Parecer da Comissão de Avaliação

Ligação Desnívelada da Linha de Cascais e do Porto de Lisboa à Linha de Cintura

Processo de Avaliação de Impacte Ambiental 2086

Comissão de Avaliação

Figura 10 – Comparação entre a estimativa do ruído global para a Situação Actual (cima), a Solução Base (meio) e a Variante 3 (baixo)

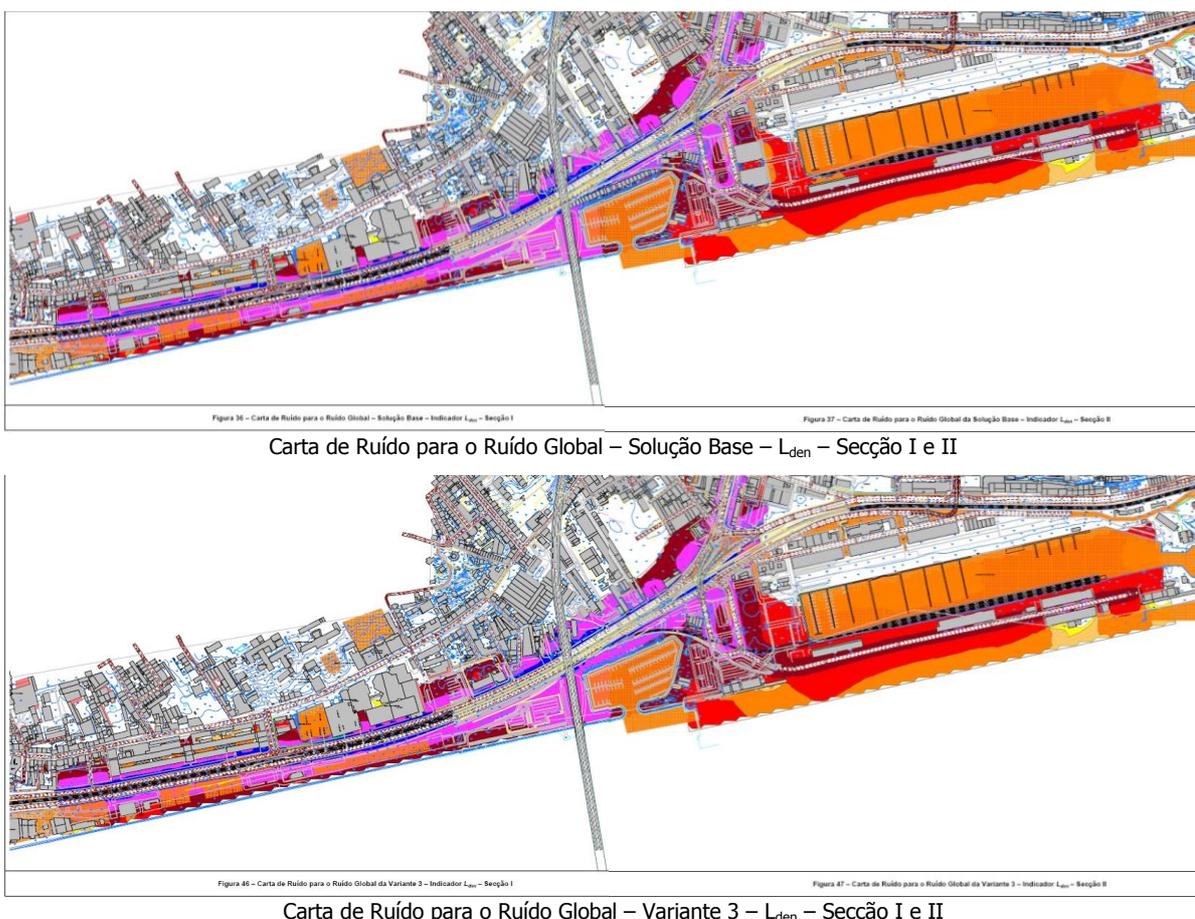
Como se pode observar na Figura 10, a tendência de evolução do nível sonoro de ruído ambiente, tanto na Solução Base como na Variante 3 não aparenta ser decrescente (verifica-se que a mancha cromática associada a níveis sonoros superiores aos legais para “Zonas Mistas” > 65.0 dB, > 70.0 dB, > 75.0 dB é significativamente maior que na Situação Actual).

Figura 11 – Comparação entre a estimativa do ruído ferroviário para a Solução Base (esq.) e a Variante 2 (dir.).

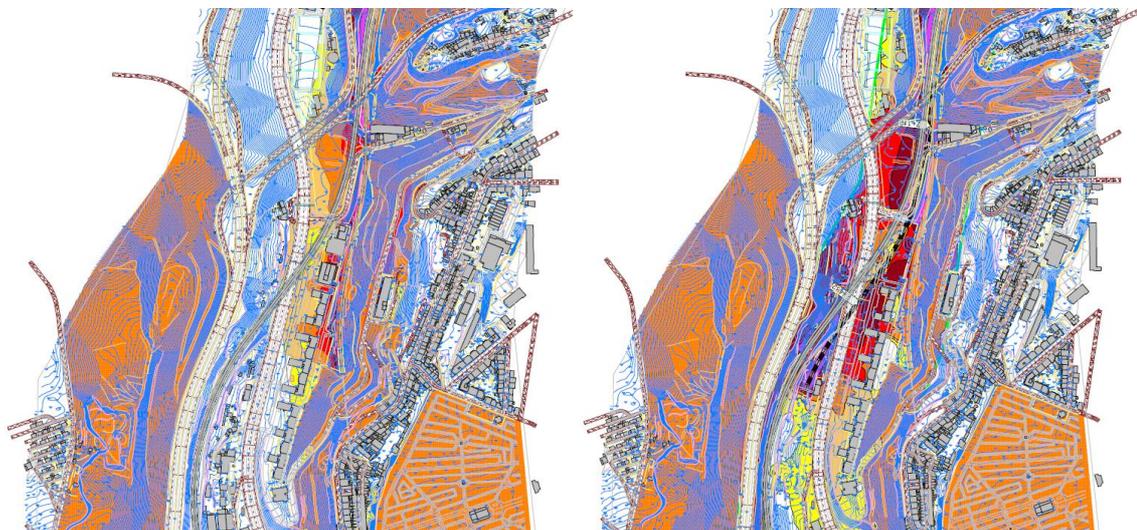
Voltando à zona norte do traçado, o EIA menciona que os impactes da Variante 2 são menores que os associados à Solução Base e que terá impactes positivos decorrentes da desactivação da actual Linha de Cintura. Atentando nos mapas de ruído sectoriais (ruído ferroviário) e globais, apresentados no Anexo III do EIA, essa evidência não é clara sendo múltiplas as situações em que o aspecto cromático dos mapas apresentados leva à conclusão oposta.

Considerando o extracto desses mapas de ruído, correspondentes ao tráfego ferroviário, apresentados na Figura 11, observa-se que a influência da Variante 2 nos edifícios da Urbanização da Quinta do Loureiro é significativamente superior.

Figura 12 – Comparação entre a estimativa do ruído global para a Solução Base (esq.) e a Variante 2 (dir.).

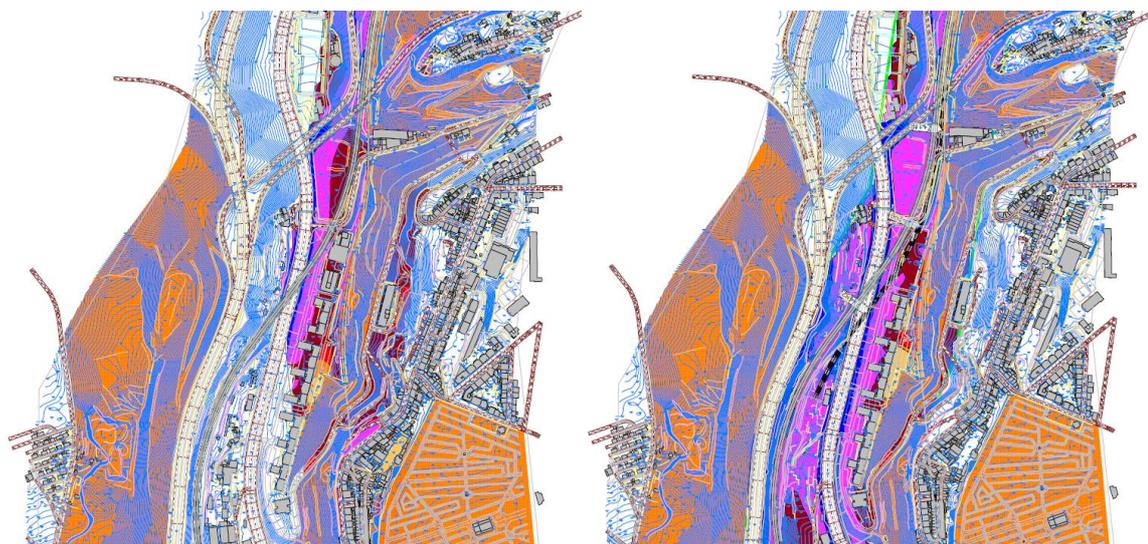
Na Figura 12, uma vez que se refere a vantagem da desactivação da actual estação de Alcântara-Terra, optou-se por evidenciar os resultados apresentados no EIA para o ruído global nos troços identificados como III e IV. De facto, da análise dos mapas de ruído global “futuro” correspondente à Solução Base e à Variante 2 (verifica-se que a mancha cromática associada a níveis sonoros superiores aos legais para “Zonas Mistas” > 65.0 dB, > 70.0 dB, > 75.0 dB é significativamente maior na Variante 2.
